改善箇所説明図

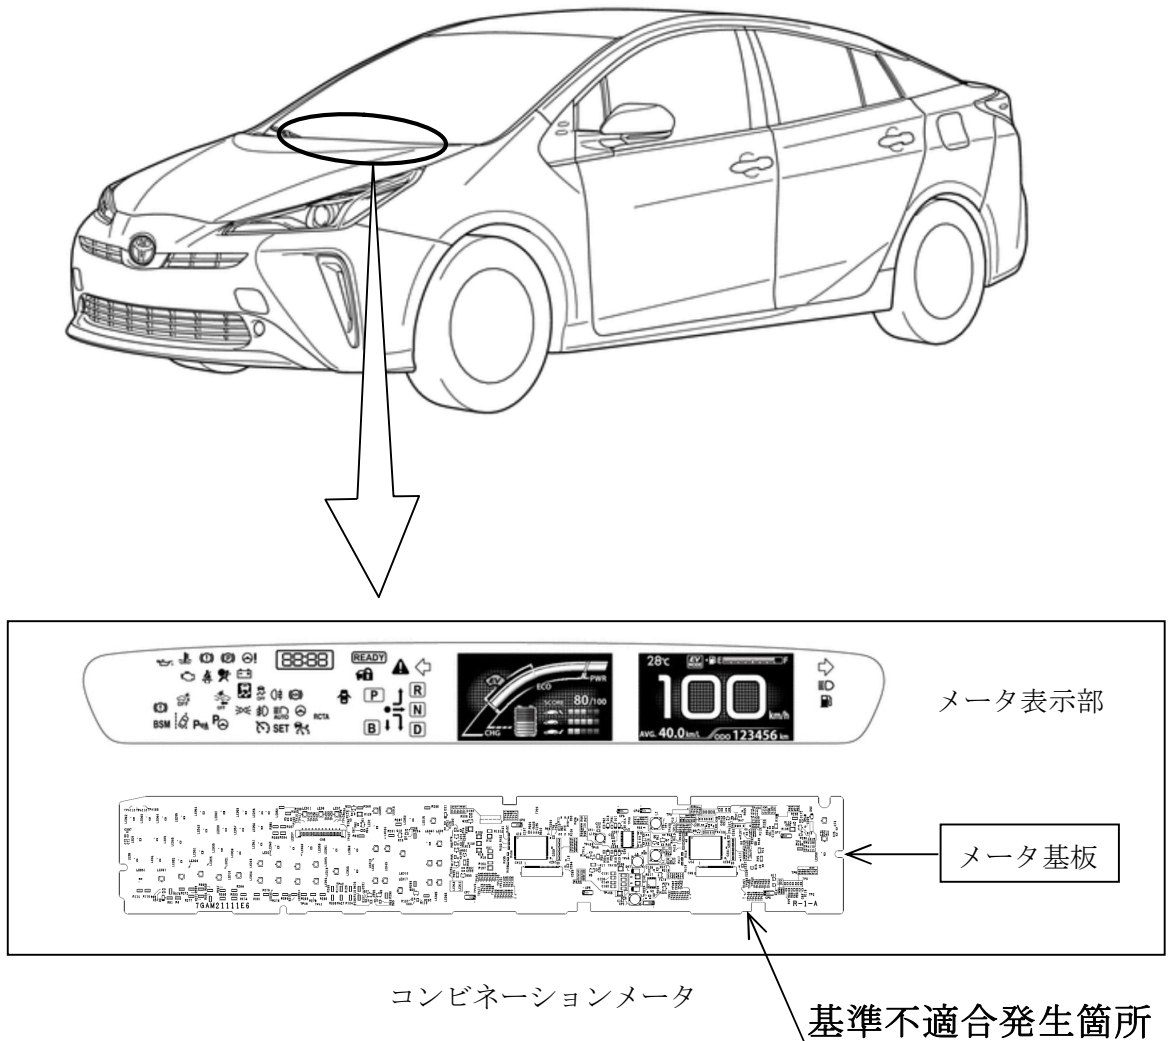
コンビネーションメータにおいて、メータ基板を構成する素子の生産設備の管理が不適切なため、当該素子内部に亀裂が生じているものがある。そのため、使用過程で素子内部の回路が短絡し、速度計や走行距離計等が表示されなくなるおそれがある。

全車両、メータ基板の素子の製造番号を点検し、該当する場合はメータ基板を良品と交換する。

識別：改善済車両には、車台番号打刻の末尾右側に黄色ペイントを塗布する。
